Uczestnicy postępowania
Nr WZ.272.10.2021

Dot. postępowania o udzielenie zamówienia publicznego na „Termomodernizację budynku Liceum Ogólnokształcącego nr 1 im. Marii Skłodowskiej Curie w Suchej Beskidzkiej”

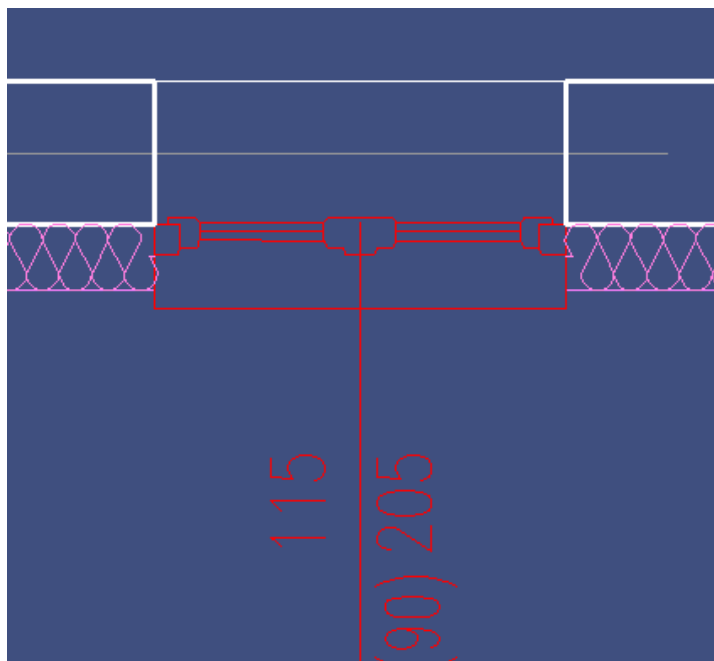
Pozycja 6.11 przedmiaru : Wyprawa elewacyjna.....- na ościeżach - brak w przedmiarach pozycji dotyczących ocieplenia i zbrojenia ościeży.

Proszę o potwierdzenie, że ościeża są tylko tynkowane lub o uzupełnienie przedmiarów.

Odpowiedź 1. Zamawiający informuje, że nie ma potrzeby wykonywać docieplenia ościeży. Okno będzie dosunięte jak najbliżej zewnętrznej krawędzi muru, i ocieplone wraz z całą elewacją, według załączonej dokumentacji projektowej. Poniżej poglądowo przedstawione jedno okno.
